**AVIS RELATIF À LA PROTECTION
CONTRE LES EVENTUELS EFFETS NOCIFS ET NUISANCES
PROVOQUÉS PAR LES RAYONNEMENTS NON IONISANTS
GÉNÉRÉS PAR DES ANTENNES ÉMETTRICES STATIONNAIRES**

Commune : ENGHIEN - Exploitant : PROXIMUS

Référence exploitant : 02NIS_01

Rapport n° 1438 / 2026

Figure 1 : Vue en plan des lieux de séjour et des points de contrôle

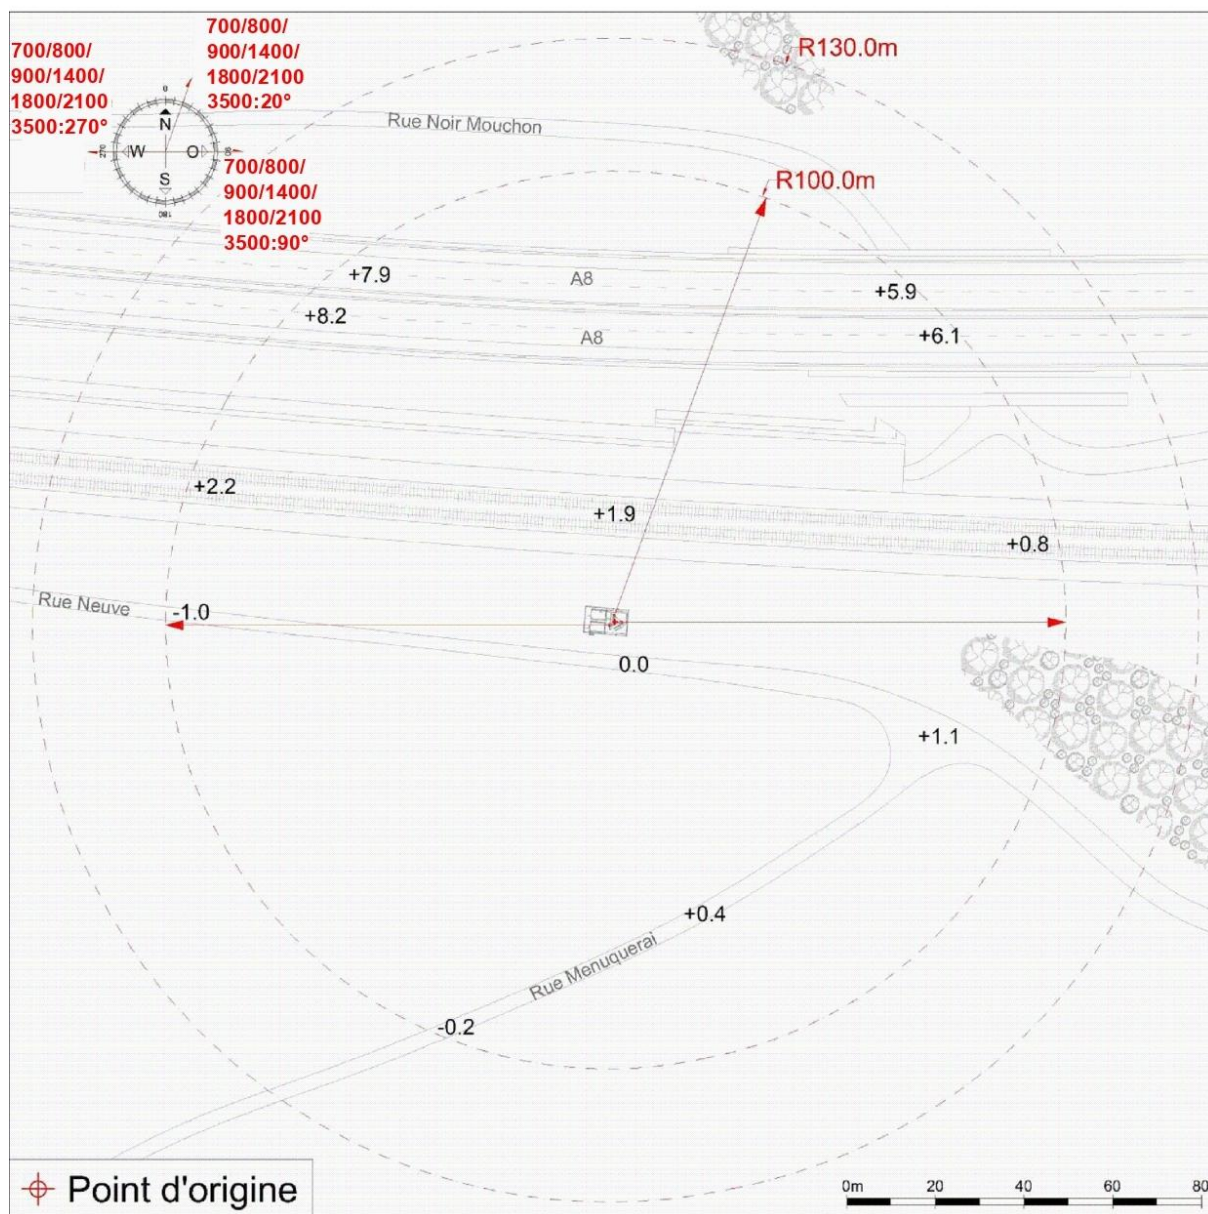
En ce qui concerne les antennes de l'installation mentionnées dans le tableau 1, la distance maximale à laquelle la limite pourrait être atteinte, à l'extérieur, est égale à 90,4 m. S'il n'y a pas de LS à une distance inférieure, les antennes respectent forcément la limite d'immission.

Dans le cas des LS situés à l'intérieur des bâtiments, une atténuation d'obstacle est prise en compte et il en résulte que la distance maximale à laquelle la limite pourrait être atteinte se réduit à 64,5 m.

Figure 2 : Vue en plan des installations d'antennes dans un rayon de 300 mètres autour de l'installation faisant l'objet de la demande d'avis

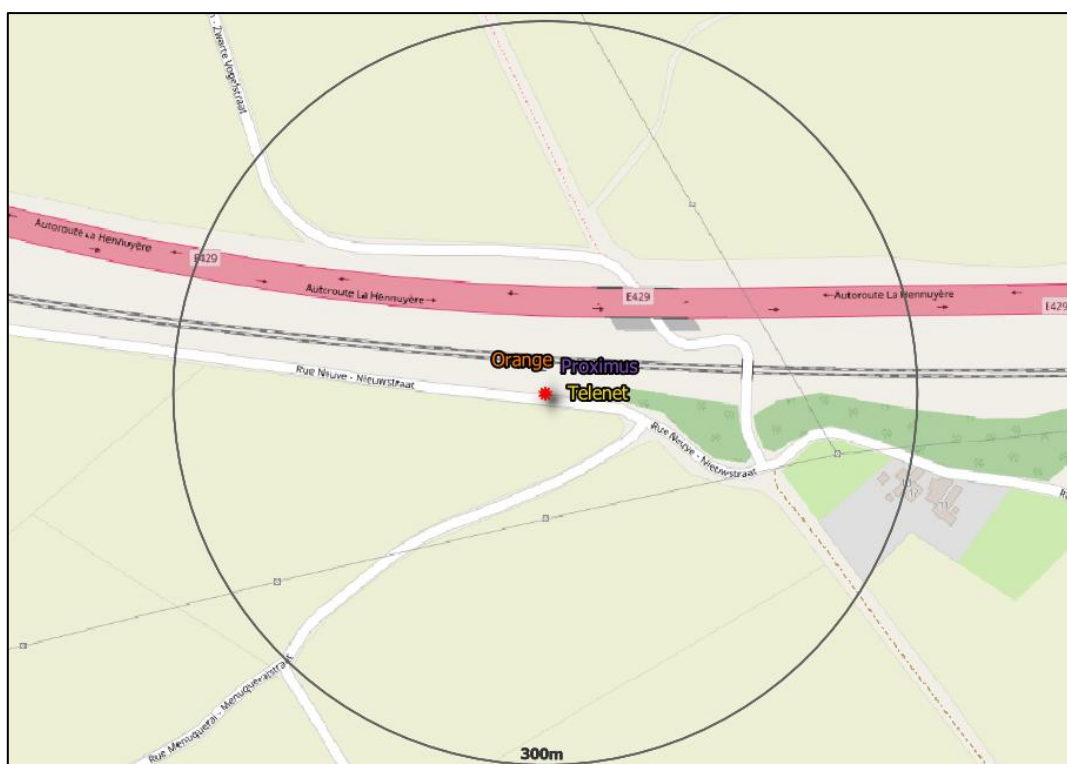
Compte tenu des considérations ci-dessus, il apparaît que l'intensité du rayonnement électromagnétique généré, dans les lieux de séjour situés dans un rayon de 300 mètres autour de l'installation référencée dans le paragraphe 2, par l'ensemble des antennes émettrices stationnaires de l'ensemble des exploitants du même site d'antennes émettrices stationnaires respecte la limite fixée à l'article 4, § 2 du décret.
